# Poste Anne-Hébert à 315-25 kV et ligne d'alimentation à 315 kV

Complément de l'étude d'impact sur l'environnement

Informations supplémentaires  
relatives au projet

Juin 2008

**Projet retenu**

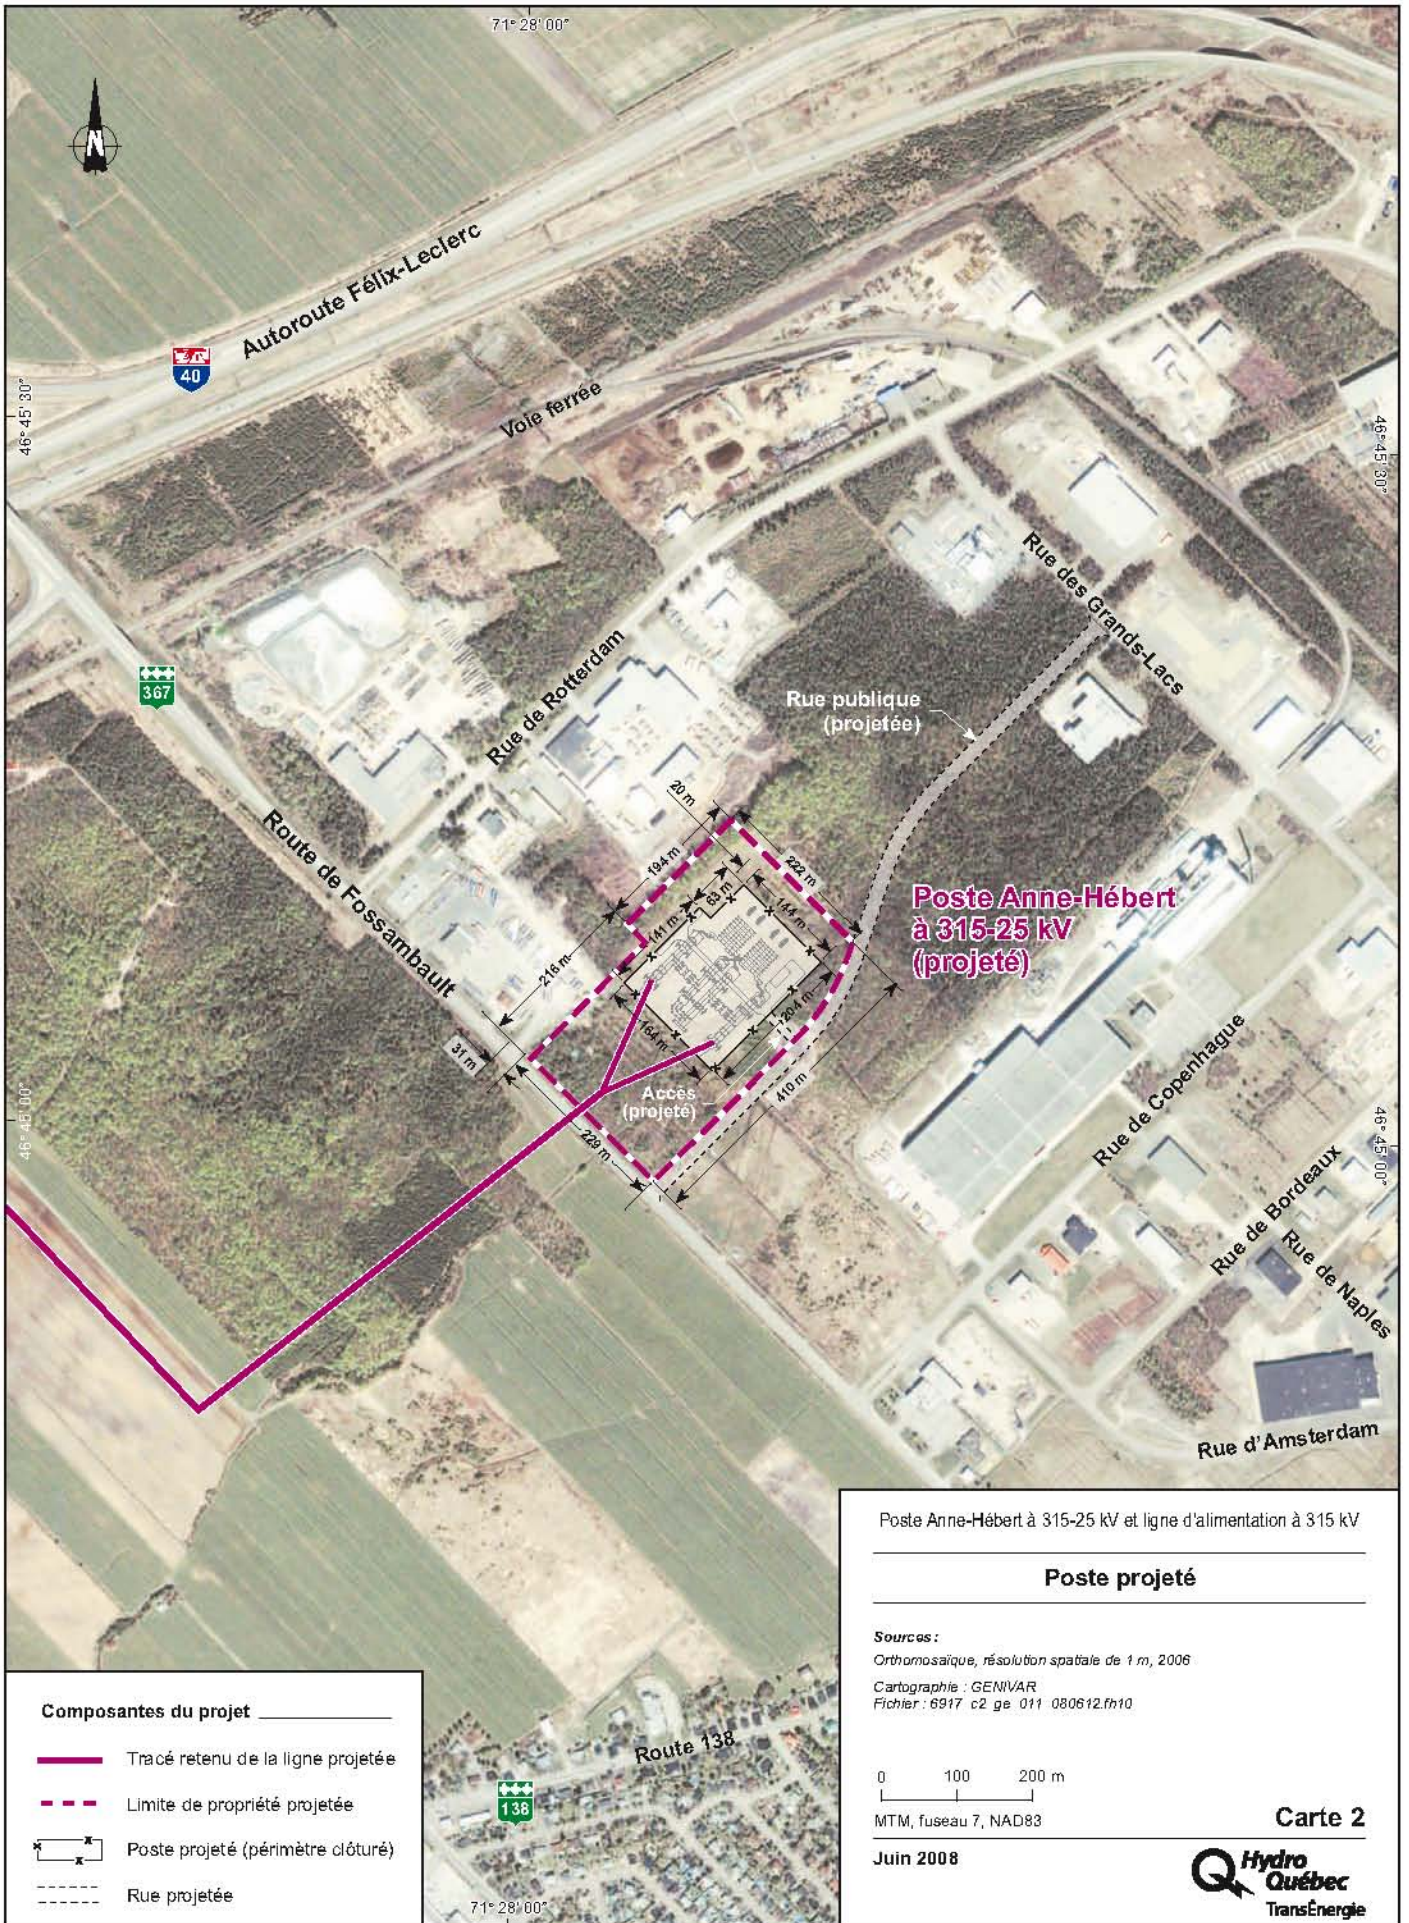
Après le dépôt de l'étude d'impact, Hydro-Québec a réduit de 5 m l'emprise de la ligne le long de la voie ferrée de façon à répondre aux attentes du Syndicat des propriétaires forestiers de la région de Québec, du Syndicat de l'UPA Québec-Jacques-Cartier, de la Ville de Saint-Augustin-de-Desmaures et de la CMQ. Cette modification du tracé ne change pas la nature ou l'importance des impacts du projet puisque les milieux traversés sont pratiquement identiques.

La correction a été apportée sur la carte 1 illustrant le projet retenu de même que sur les cartes A à C, à l'annexe B du présent complément.
